Gutachtliche Stellungnahme

Nr. 155 31266/9U *)

Erstelldatum	03. Mai 2006
Auftraggeber	Brillux GmbH & Co. KG Bergstraße 17 48163 Münster
Auftrag	Gutachtliche Stellungnahme zum Prüfbericht Nr. 106 31266/9U vom 03. Mai 2006
Gegenstand	Übertragung der Ergebnisse einer Schlagregenprüfung an Brillux Fensterbankabschlüssen bei abweichender Ansichtsbreite (Abkantung) der Fensterbank Geprüfter Abschluss: 2-teiliger Aluminium-Kunststoff- Gleitabschluss TS-Gleitendstück 3800, mit und ohne Dichteinsatz, für Fensterbank Brillux STANDARD Neuer Abschluss: 2-teiliger Aluminium-Kunststoff- Gleitabschluss TS-Gleitendstück 3800, mit und ohne Dichteinsatz, für Fensterbank Brillux TwoSafe
Inhalt	1 Problemstellung 2 Beurteilung 3 Ergebnis und Aussage

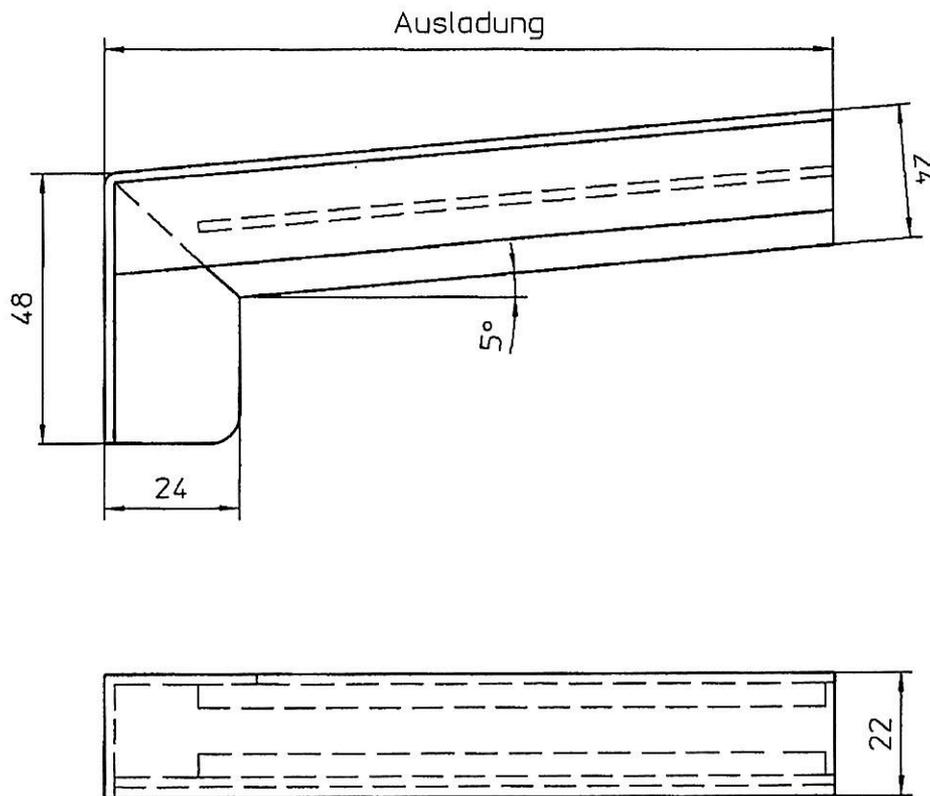
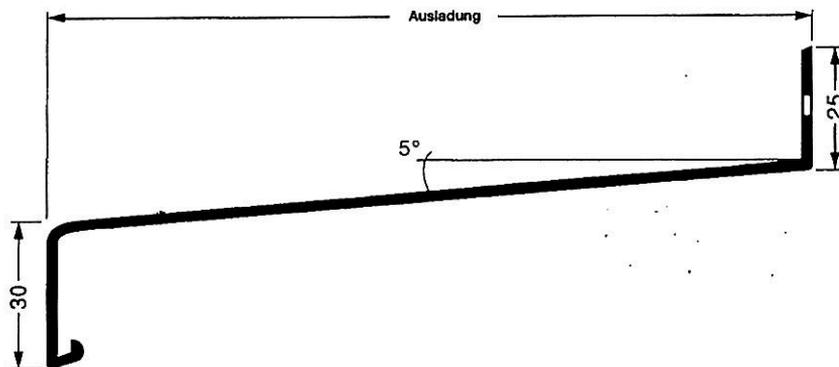
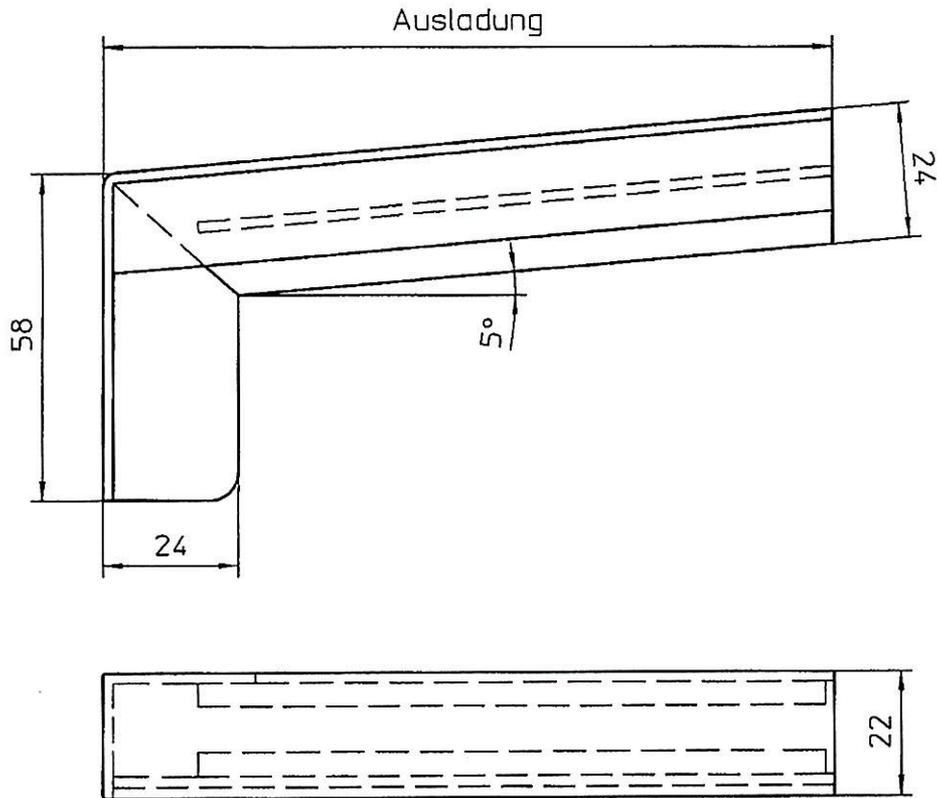
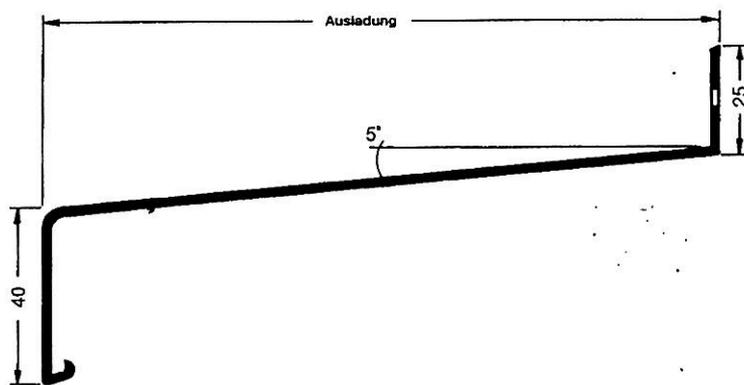
Geprüfte Konstruktion	Wie im Prüfbericht 106 31266/9U vom 3. Mai 2006 beschrieben, Ansichtsbreite (Abkantung) der Fensterbank Brillux STANDARD 30 mm
Abweichung	Einsatz des, mit Ausnahme im Bereich der Fensterbankabkantung baugleichen Gleitabschlusses bei der Fensterbank Brillux TwoSafe mit einer Ansichtsbreite (Abkantung) des vorderen Abtropfstegs von 40 mm. Das Aluminiumteil des Gleitabschlusses weist einen entsprechend längeren Schenkel im Bereich der Fensterbankabkantung auf (siehe Anlage 1, Blatt 1 und 2). Das Kunststoffteil des Gleitabschlusses ist unverändert.
Beurteilung	Gleiche Ausbildung der Abschlüsse in Form und Aufnahme für die Fensterbank sowie gleiche Verarbeitungsrichtlinien gemäß Produktbeschreibung der Fa. Brillux zum TwoSafe Fensterbanksystem, Stand 05.04.2006. Die von der geprüften Ausführung abweichende Ansichtsbreite der Fensterbank Brillux TwoSafe und die darauf abgestimmte Variante des TS-Gleitendstücks 3800 haben keinen Einfluss auf die Dichtigkeit des Abschlusses

Aufgrund der gutachtlichen Überprüfungen und der Prüfergebnisse lt. Prüfbericht Nr. 106 28575/9 vom 3. Mai 2006 führen die unter Abschnitt 2 beschriebenen Abweichungen zu keiner Beeinträchtigung der im Prüfbericht bestätigten Eigenschaften des Probekörpers. Die Ergebnisse sind auf die abweichende Ausführung

- Fensterbankabschluss TS-Gleitendstück 3800, mit und ohne Dichteinsatz, für Fensterbank Brillux TwoSafe mit einer Ansichtsbreite (Abkantung) von 40 mm übertragbar.
